1370用ページャーリモコン電池フタに関して

プラスチックケースの製造時期によって異なりますのでご注意ください

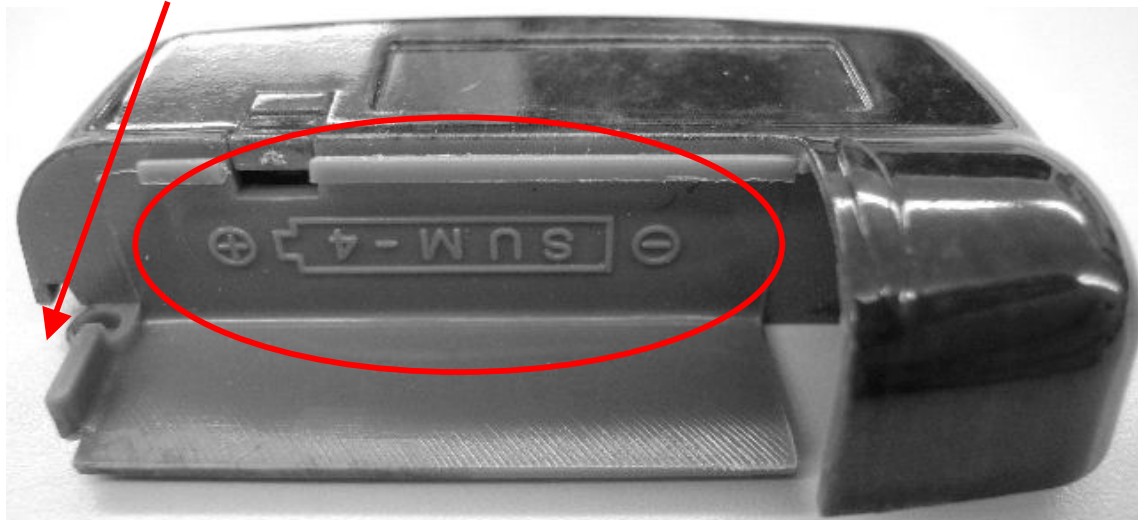
品番:TX-LP98D(旧型)

廃番です

※旧タイプの電池フタを新しいケースにはめると左端にわずかに段差ができる

※旧タイプのケースは電池表示文字が逆さになっている

品番:TX-LP98D2(新型)

※新タイプの電池フタは古いケースに引っかかって入りにくい場合がある

※新タイプのケースは電池表示文字が正しい
